CHANGELOG

Atualização de firmware/software –CIE– [14/02/2019] - Versão 3.0.0

São José, 14 de fevereiro de 2019

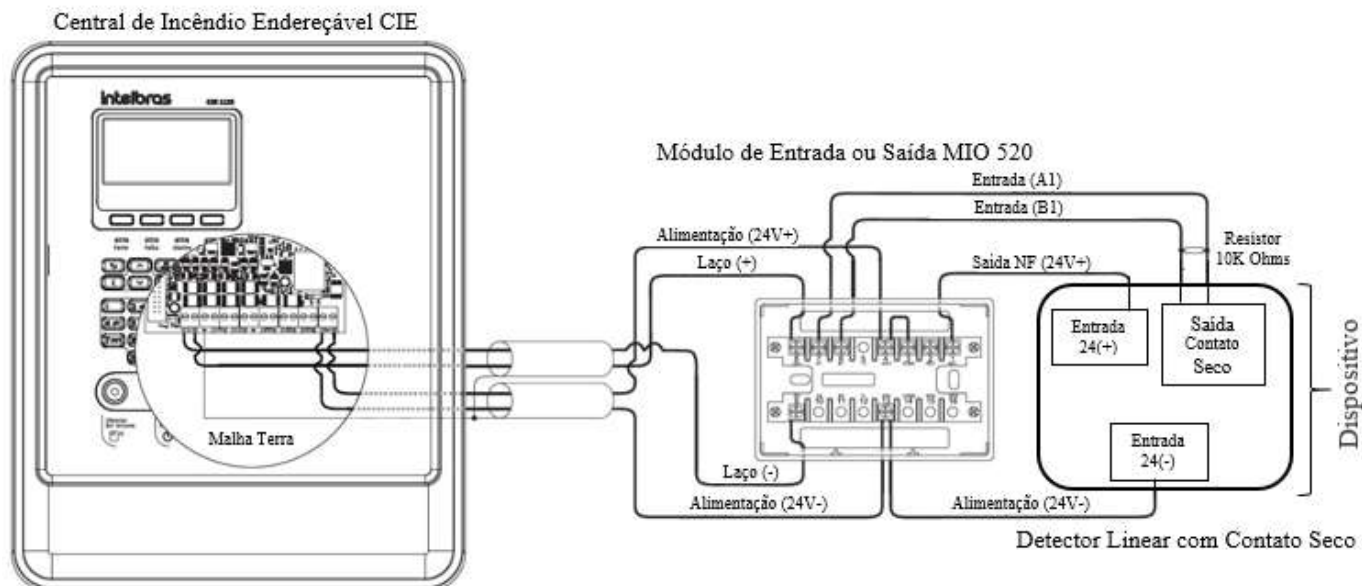
- » Atualização de firmware do produto para a versão 2.0.6, para melhoria na sinalização quando a central estiver com carga baixa, facilitando ao usuário na identificação e verificação.
- » Melhoria na configuração do MIO 520 como “Entrada com Controle de Alimentação” (módulo de zona). Alterando forma de ligação, conforme esquema abaixo.

Módulo de Entrada com Controle de Alimentação

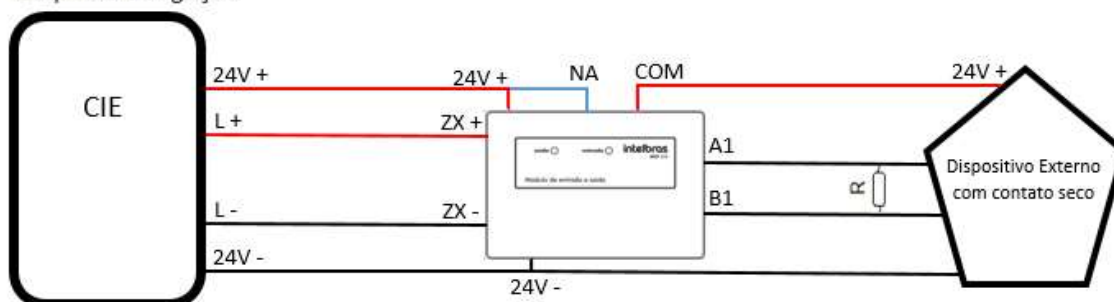
- » Melhoria na comunicação da Central com Repetidoras. Assim, evitando informação de falha de comunicação com as Repetidoras se elas não estiverem instaladas.
- » Permite a utilização de dispositivos não endereçáveis que utilizam um contato seco para informar quando estão ativados. Utilizando o Programador CIE 2.0.4 configurando com o subtipo "Entrada com Controle de Alimentação" do Módulo de Entrada e Saída (MIO 520). Quando algum destes dispositivos for acionado, através do contato seco, o MIO envia esta informação para a central, colocando a central em modo de alarme e ativando as saídas correspondentes. Ao reiniciar a central, o contato NA é aberto, resetando todos os dispositivos não endereçáveis que estão conectados ao MIO.

- » Disponibilizado um novo sub-tipo para o Módulo de Entrada e Saída (MIO 520): Entrada com Controle de Alimentação. Deverá ser configurado quando for conectado na Central dispositivos de entrada não endereçáveis, que utilizam um contato seco para informar quando estão ativados.
